REPORTE DE VALIDACIÓN Y VERIFICACIÓN

PROYECTO YAAWI IIPANA REDD+

Nombre del proyecto	Proyecto YAAWI IIPANA REDD+
Cliente	BIOFIX CONSULTORIA SAS
Evento	Validación y 1ª verificación
Periodo de cuantificación de las reducciones de emisiones de GEI	01-enero-2015 a 31-diciembre-2044
Periodo de monitoreo	01-enero-2015 a 31-diciembre-2019
Reducciones de GEI esperadas durante el periodo de cuantificación de las reducciones de emisiones de GEI	15.840.439 tCO ₂ e
Reducciones de GEI durante el periodo de monitoreo	1.896.113 tCO ₂ e
Fecha de expedición del reporte	21/10/2020
Versión	v.2.2
Páginas	83
Aprobado por	Jose Luis Fuentes
Equipo auditor	Auditor jefe: Miguel López Auditor: Elena Llorente Revisor técnico: Juan Carlos Gómez
Criterios de auditoría/Referencial	NTC 6208 - Acciones de Mitigación en el Sector Uso del Suelo, Cambio en el Uso del Suelo y Silvicultura (USCUSS) a Nivel Rural, Incorporando Consideraciones Sociales y de Biodiversidad. Adicionalmente, se consideró el estándar ProClima

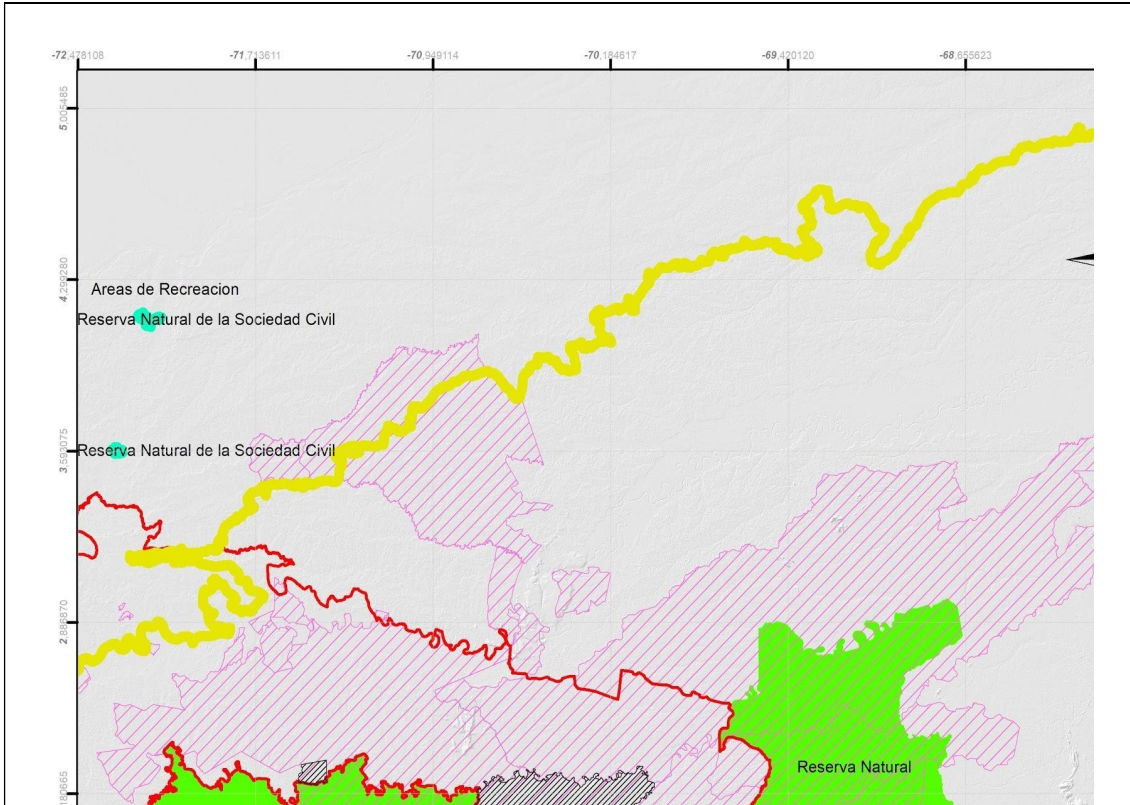
CL ID	01	Fecha: 14/08/2020
Descripción de NC		
<p>Según el documento de proyecto se utilizó el módulo LK-ASU de la Metodología REDD+ de VERRA para la determinación/cuantificación del cinturón de fugas. Mientras que en el Anexo 9, la determinación del cinturón de fugas se describe con el uso del módulo BL-UP.</p> <p>Se pide aclaración sobre la metodología utilizada para la cuantificación del cinturón de fugas, así como la determinación del área de referencia. En el documento de proyecto se debería especificar la versión de las metodologías escogidas.</p>		
Respuesta de proponente del proyecto		Fecha: 06/09/2020
<p>Se realizaron las modificaciones correspondientes en la Sección 3.1 Selección de la Metodología del PDD, en la cual, se indica la diferenciación de las metodologías utilizadas para la estimación de la reducción de emisiones de GEI debido a la deforestación se utilizó la Norma Técnica Colombiana NTC 6802 del 2016 “<i>Acciones de mitigación en el sector de uso del suelo, cambio en el uso del suelo y silvicultura (USCUSS) a nivel rural, incorporando consideraciones sociales y de biodiversidad</i>”, mientras que para la degradación forestal, cálculo de las fugas y riesgo de no permanencia, se utilizó la Metodología para el sector AFOLU de PROCLIMA INTERNACIONAL “<i>Cuantificación de las reducciones de emisiones o remociones de GEI de proyectos REDD+, V2.1</i>” y la capacitación sobre la operación de la plataforma del RENARE, llevada a cabo los días 29 y 30 de julio de 2020 por el Ministerio de Ambiente y Desarrollo Sostenible - MADS y el IDEAM.</p>

Respuesta de proponente del proyecto		Fecha: 06/09/2020
<p>Los Programas REDD+ están reglamentados en la Res. 1447 de 2018, artículo 28 a 33 y dispone lo siguiente:</p> <p>Artículo 28: "...el titular del Programa REDD+ deberá establecer su línea base a partir del NREF más actualizado que haya sido sometido por Colombia y evaluado por la CMNUCC, y que incluya las actividades REDD+ en áreas geográficas, periodos y depósitos de carbono en los cuales pretenda implementar el Programa.</p> <p>Artículo 32: Para fines de contabilidad de reducción de emisiones y remoción de GEI, el titular del Programa REDD+ que pretenda optar a pago por resultados o compensaciones similares deberá someter a verificación por una tercera parte independiente sus reducciones de emisiones y remociones de GEI.</p> <p>La misma resolución también dispone lo siguiente sobre el traslape entre iniciativas, en los artículos 43 al 52.</p> <p>Artículo 47: Proyectos REDD+ en estado de traslape no compatible con un Programa REDD+. El traslape será de tipo no compatible en el caso en el que un Proyecto REDD+ pretenda inscribirse en fase de factibilidad, en un área geográfica en la cual exista un Programa REDD+ inscrito en fase de factibilidad o posteriores para el mismo periodo y para las mismas actividades de acuerdo con lo establecido en el parágrafo 1° del artículo 18.</p> <p>Artículo 50: Programas REDD+ en estado de traslape no compatible con Proyectos REDD+. El traslape será de tipo no compatible en el evento en el que un Programa REDD+ pretenda inscribirse en fase de factibilidad, en un área geográfica en la cual exista un Proyecto REDD+ inscrito en fase de implementación para el mismo periodo y para las mismas actividades de acuerdo con lo establecido en el artículo 18.</p> <p>Sobre lo anterior es necesario aclarar que a la fecha, el país no cuenta con una plataforma RENARE donde hacer la inscripción, por lo tanto no existe la forma de verificar el tipo de traslape. Sin embargo, de acuerdo con el proceso que se lleva a cabo con la sumisión del</p>

NREF ante la CMNUCC, éste no ha sido evaluado aún, ni sus resultados verificados, requisito indispensable para la implementación de PROGRAMAS REDD+ de acuerdo a los art. 28 y 32 citados anteriormente.

De tal manera que, los resultados del proyecto YAAWI IIPANA REDD+ del 2018 en adelante no presentan traslape de tipo no compatible con el Programa Visión Amazonía, sino que el Programa Visión Amazonía presentaría traslape con el proyecto y el titular del programa REDD+ deberá excluir el área del Proyecto REDD+ inscrito en fase de implementación (artículo 50 Res. 1447).
